SZKOŁA GŁÓWNA GOSPODARSTWA WIEJSKIEGO W WARSZAWIE

DI/ **52** /2021r.
Sprawa DI.250.5.2020r.

Dotyczy: postępowania prowadzonego w trybie przetargu nieograniczonego pn.: **Budowa obiektu laboratoryjno – dydaktycznego wraz z zapleczem technicznym, infrastrukturą towarzyszącą, przyłączami, ciągami komunikacyjnymi i zagospodarowaniem terenu na potrzeby Innowacyjnego Centrum Nauk Żywnościowych.**

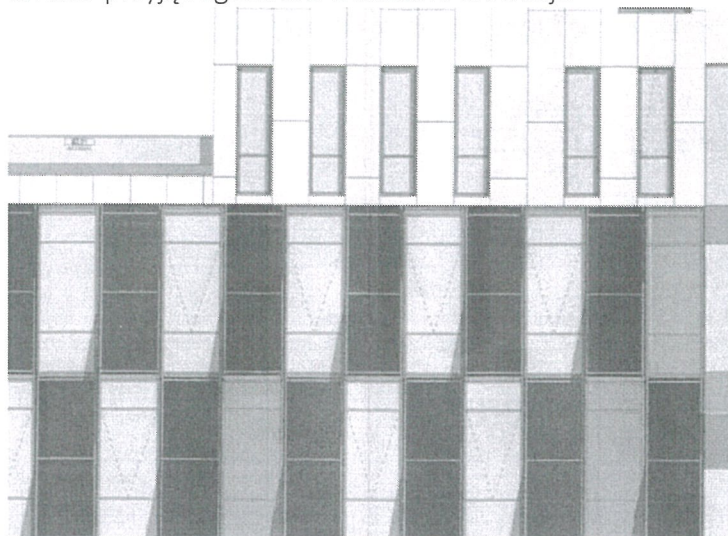
Pytanie nr 47 Prosimy o opisanie drzwi zewnętrznych na rzucie poziomym 0 między osią 9f a 10 oraz uzupełnienie zestawienia drzwi – drzwi wskazano na rysunku poniżej

Odpowiedź: Drzwi stalowe wykonane z siatki stalowej jako wypełnienie. Zamykanie na zamek. Kolorystyka RAL 7016 lub zbliżona.
